监理工程师通知单

工程名称：天津市滨海新区杨家泊镇通威渔光一体现代（海水）渔业园（光伏部分）项目

编号：TJYJP-CZZH-TZD-037

内容：关于集电线路电缆井施工质量相关事宜

附件：问题照片

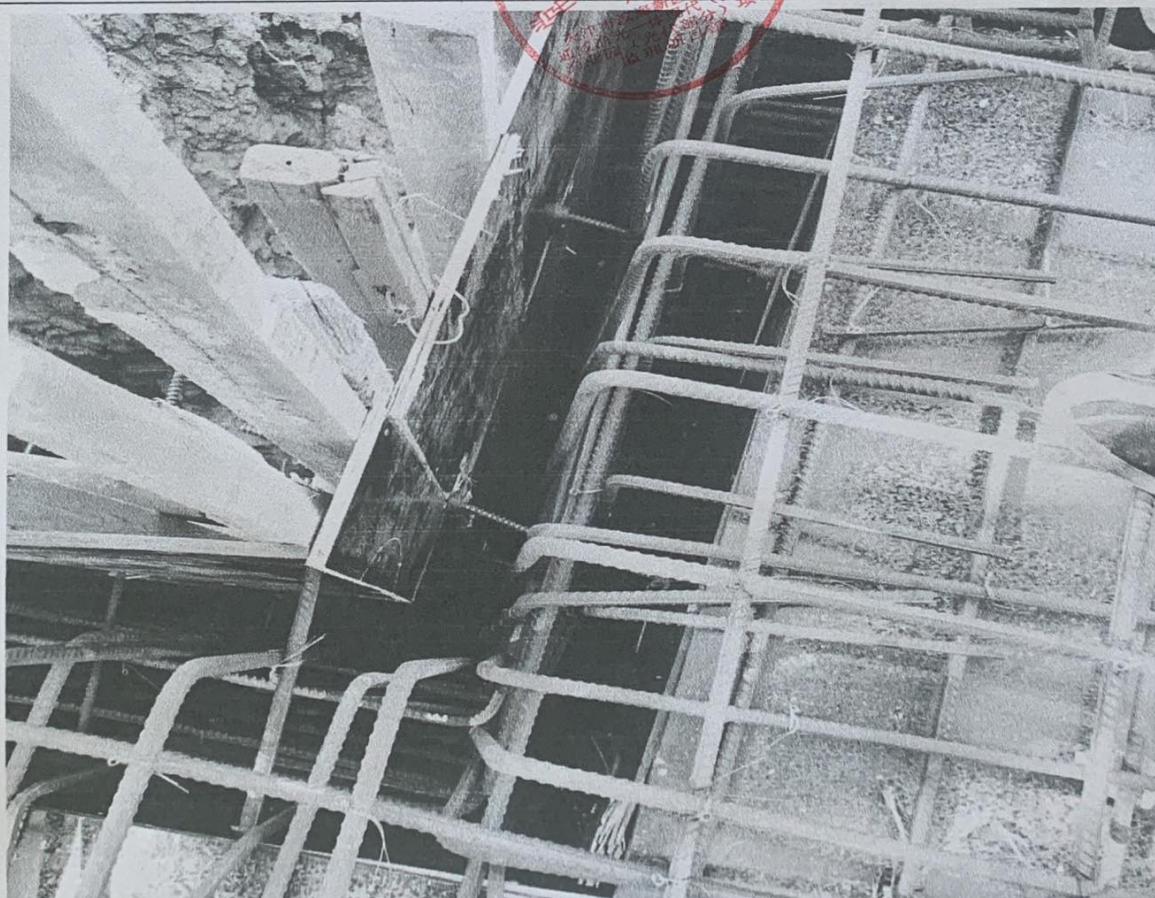
钢筋保护层不够、部分未绑扎

模板有缝隙

双向钢筋重叠

双向钢筋重叠、部分未固定

现场施工班组施工工艺、方法不得当无法满足质量要求，现要求更换施工班组，限你单位立即整改于 2020 年 05 月 20 日前整改回复本项目建设单位及监理部。
